Dotyczy: uzgodnienie projektowanej przebudowy muru oporowego przy ul. Wiejskiej dz. nr 447 w Bluszczowie (TD/OGL/OMD/UB/AE/3702/2019)

WARUNKI TECHNICZNE USUNIĘCIA KOLIZJI SIECI ELEKTROENERGETYCZNEJ

W odpowiedzi na pismo z dnia 24 lutego 2020 r. niniejszym uzgadniam dokumentację projektową przebudowy układu komunikacyjnego i budowy muru oporowego przy Szkole Podstawowej w Bluszczowie, wg załączonych i opieczetowanych map oraz w odniesieniu do pasa drogowego drogi powiatowej nr 5056S ul. Wiejskiej w Bluszczowie.

TYTUŁ OPACOWANIA:
PRZEBUDOWA UKŁADU KOMUNIKACYJNEGO ORAZ
MURÓW OPOROWYCH PRZY SP W BLUSZCZOWIE

- stan projektowany**
GEOMETRIA SKRZYŻOWANIA DROGI
GMINNEJ Z DROGĄ POWIATOWĄ

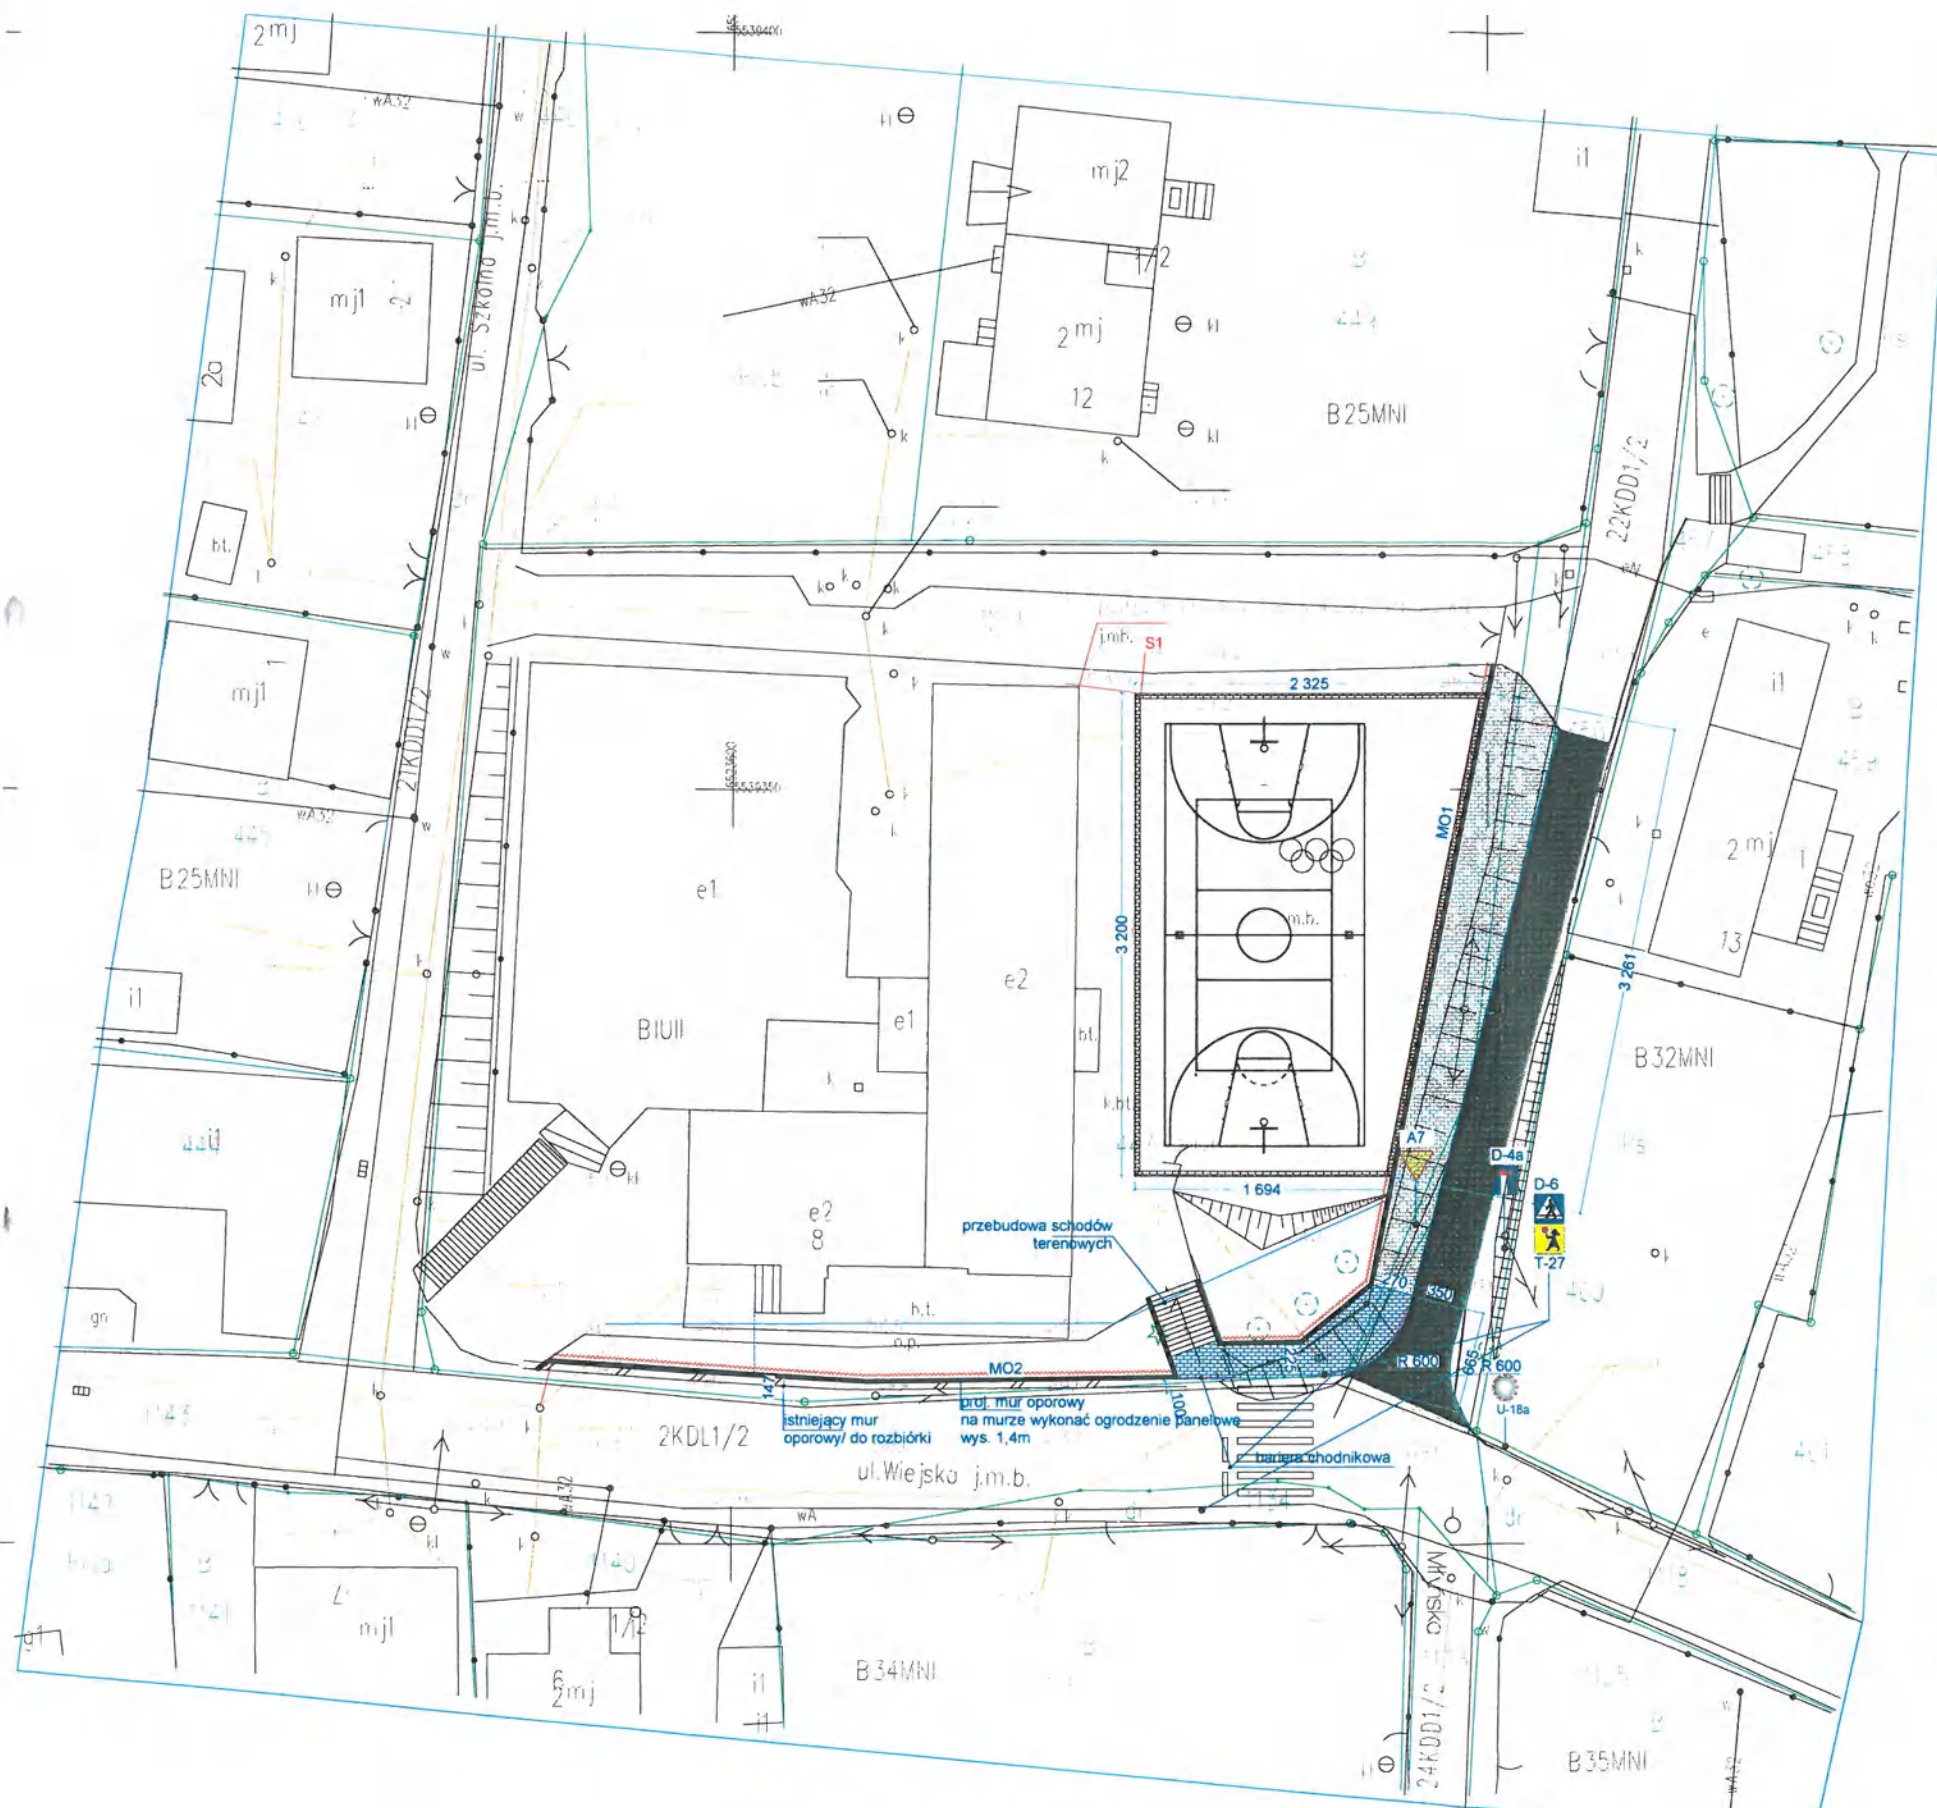
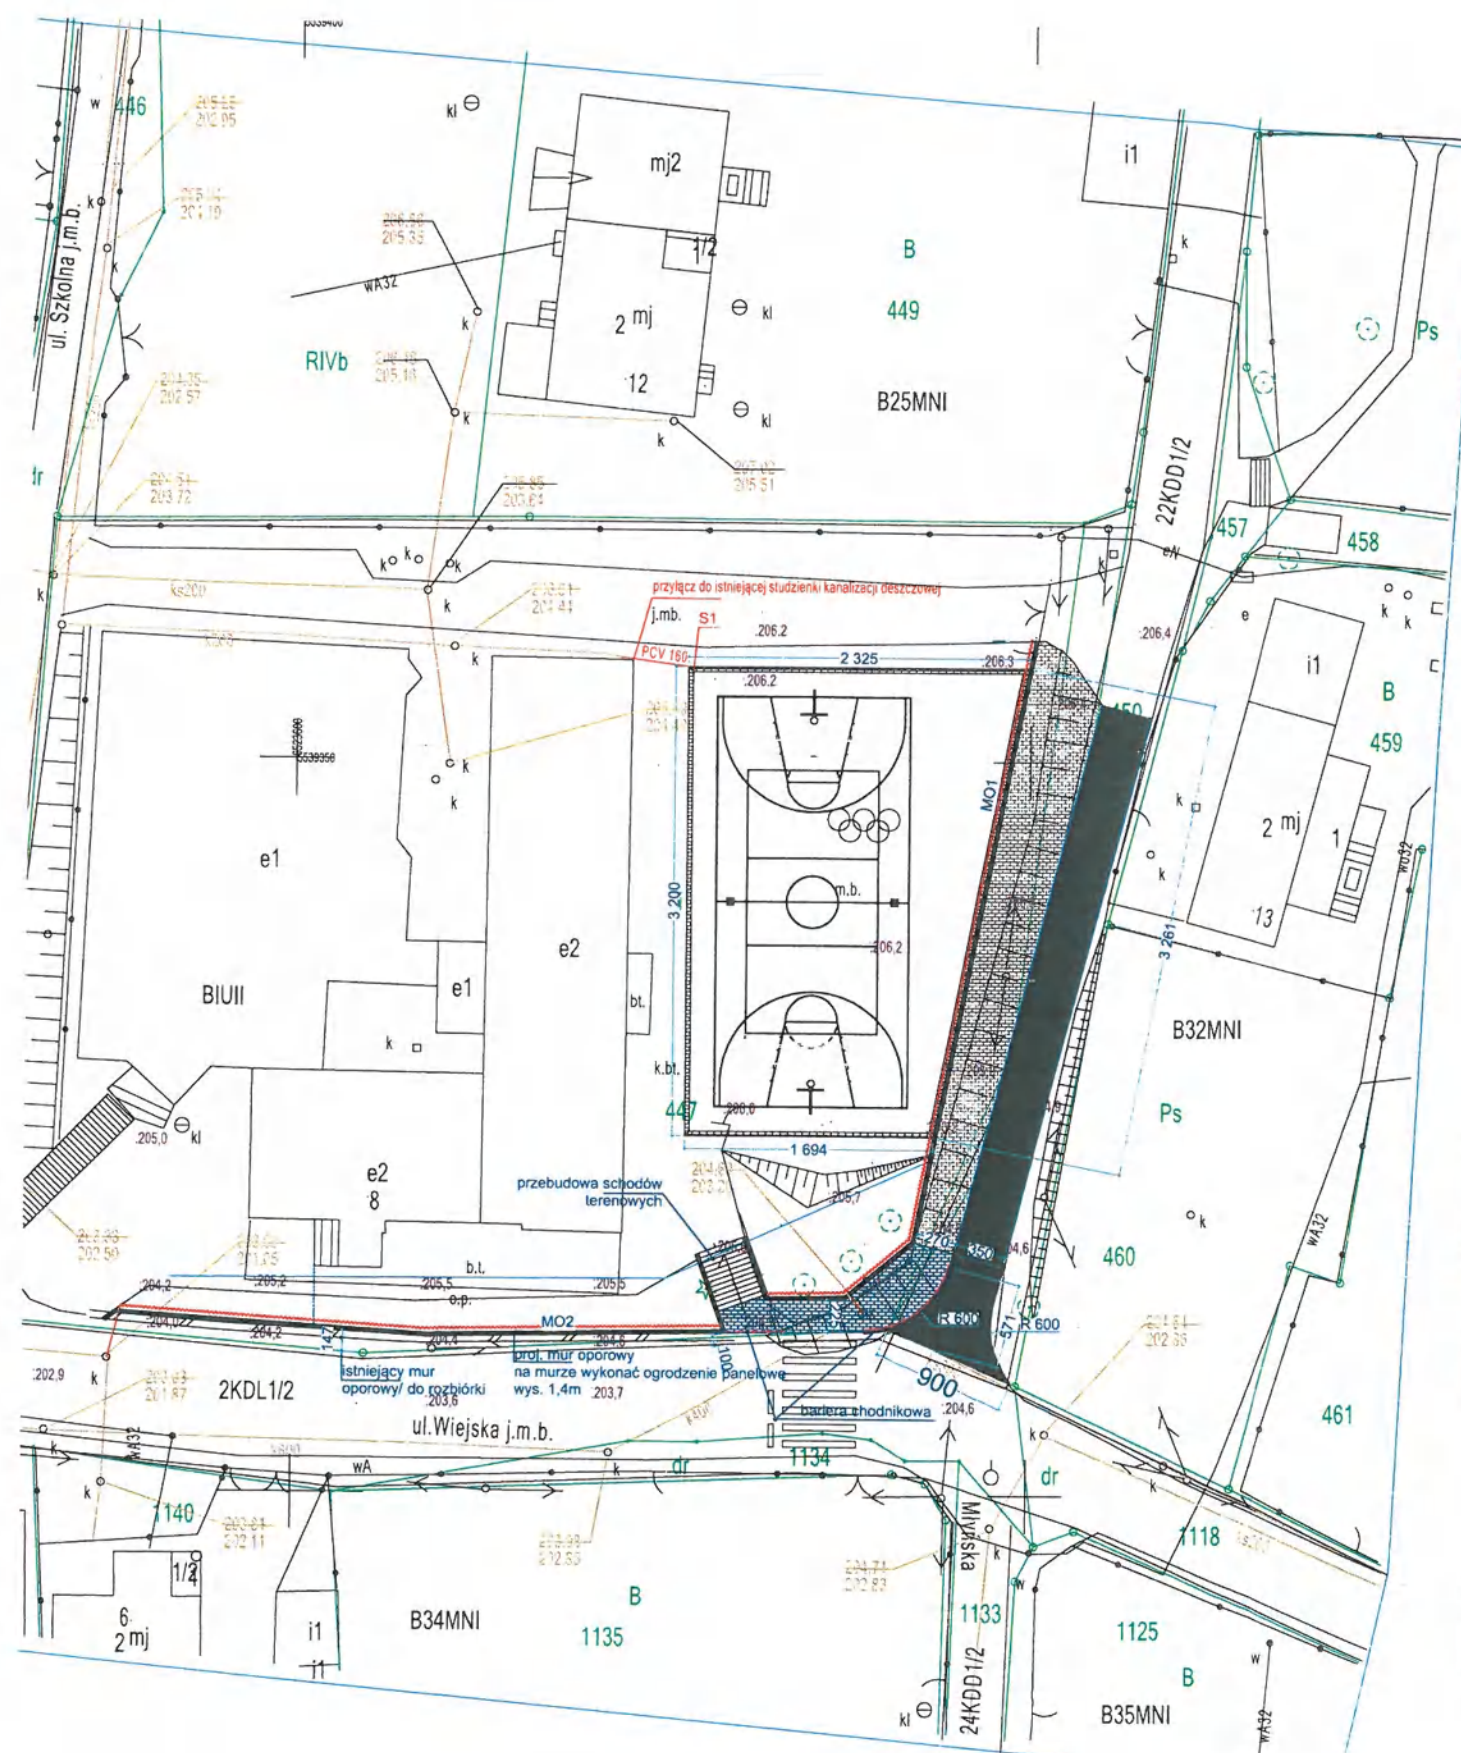
Jednocześnie uzgadniam geometrię przebudowy skrzyżowania drogi gminnej z drogą powiatową nr 5056S ul. Wiejskiej w Bluszczowie.

Projekt zmiany organizacji ruchu Błuszców ul. Wiejska

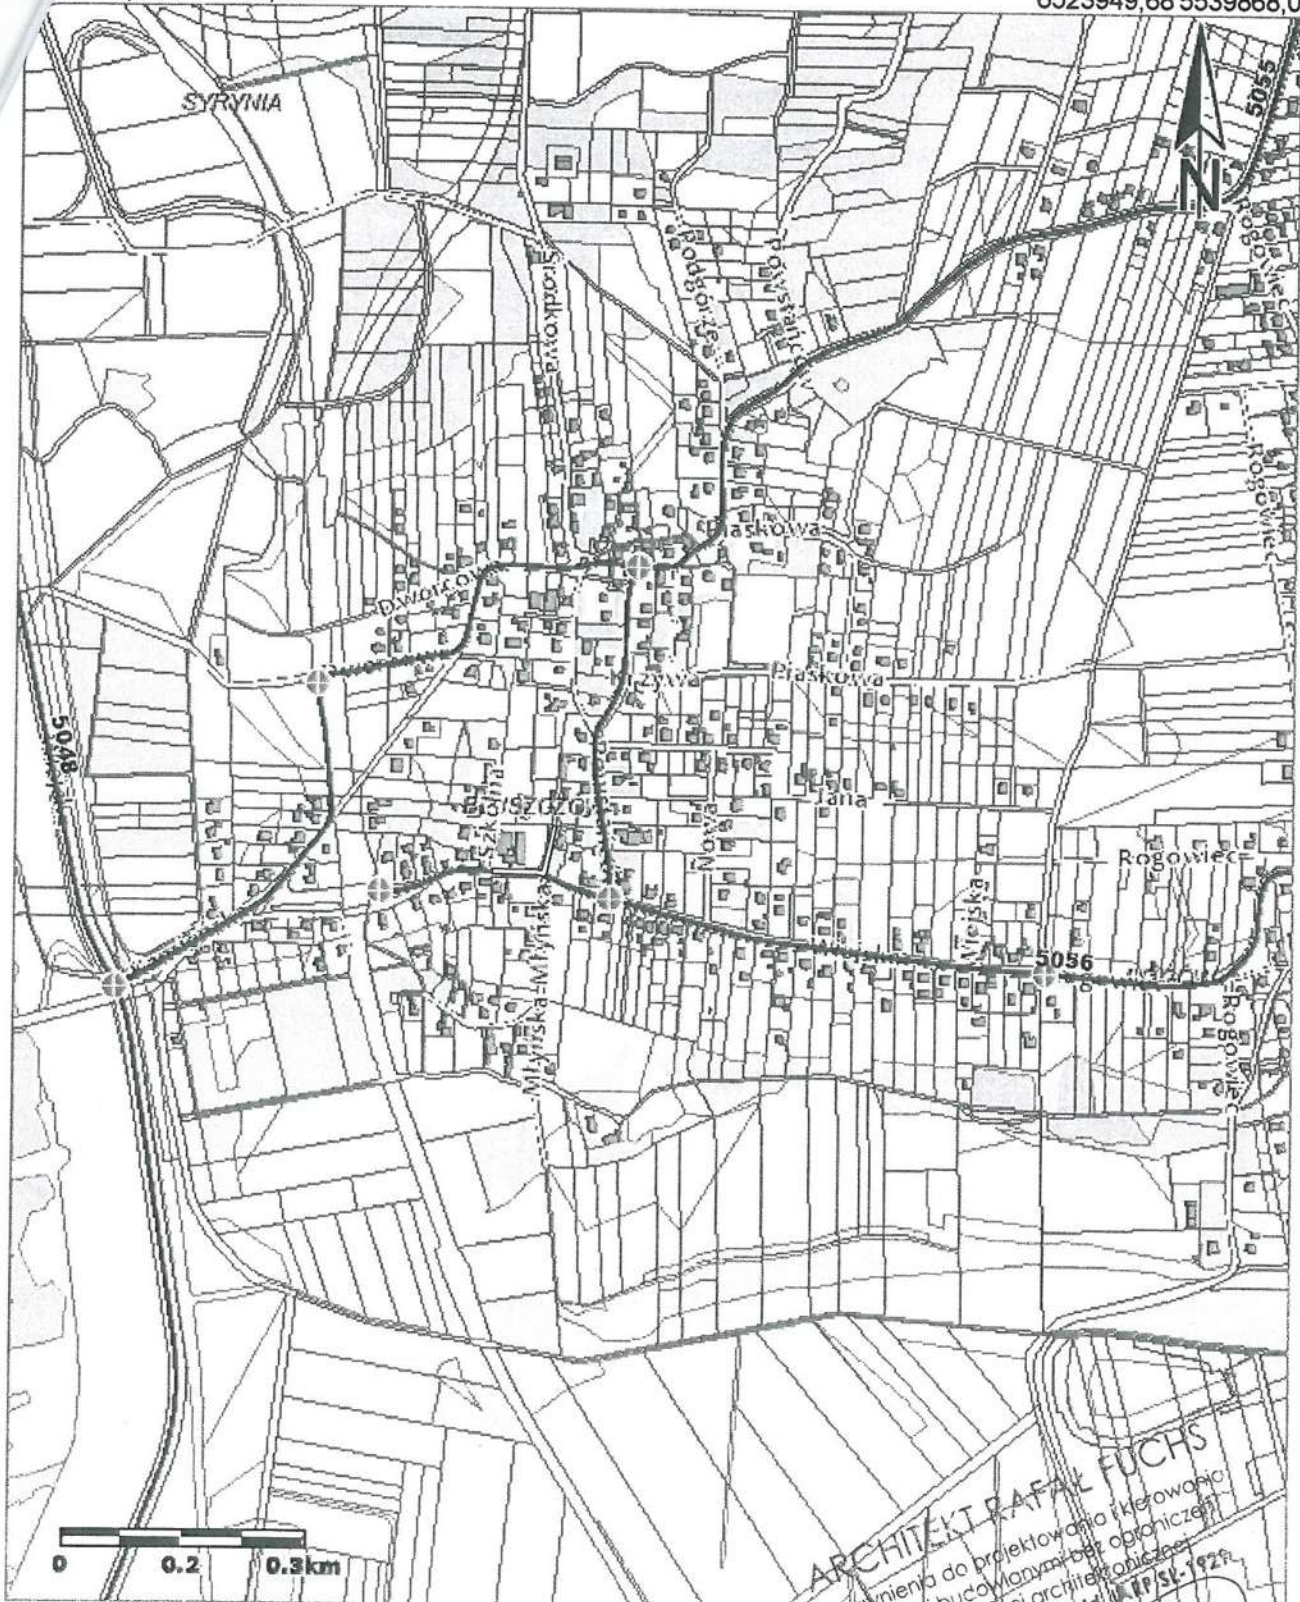
- *zastosować tablice kierujące U-21b,*
- *znaki B-1 umieścić na zaporach drogowych U-20b,*
- *pozostawić przejezdny pas jezdni o szerokości co najmniej 5,00 m,*
- *niezwłocznie po zakończeniu robót oznakowanie tymczasowe należy zdemontować i przywrócić stałą organizację ruchu.*
